PI 1877
Только для специалистов!
1/1

ДОПОЛНИТЕЛЬНЫЙ ВОДЯНОЙ НАСОС AUDI A4/A5/A6/A7/A8/Q5

ТЕПЕРЬ ТАКЖЕ ДОСТУПЕН НА РЫНКЕ ЗАПАСНЫХ ЧАСТЕЙ

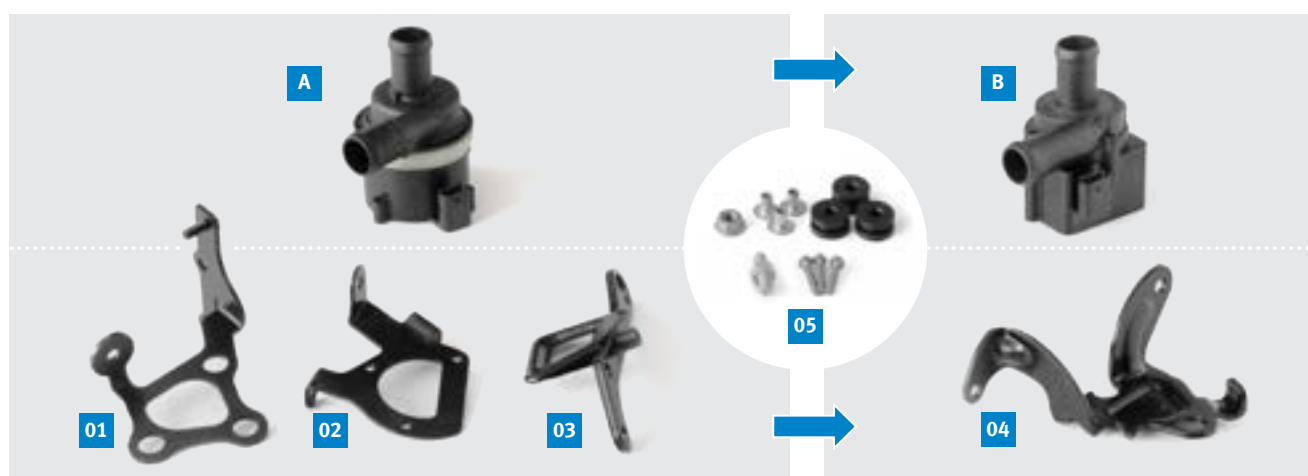
С начала серийного производства устанавливался насос (A) с кросс-номером 059 121 012 B. Затем этот насос заменили на насос производства Pierburg (кросс-номер 06D 121 601) с измененным кронштейном крепления (держателем).

Переход на насос Pierburg позволил устранить ряд проблем, характерных для первоначальных серийных насосов.

Оригинальный серийный насос (A) в зависимости от модели автомобиля поставлялся с тремя различными держателями (01), (02), (03). Если в автомобиле всё ещё установлен оригинальный серийный насос (A), держатель (04) требуется заказать отдельно (на данный момент компанией Motorservice не поставляется). Крепежные элементы (05) могут использоваться повторно.

Эти насосы можно заменить на насосы 7.10102.05.0 (B) от Motorservice.
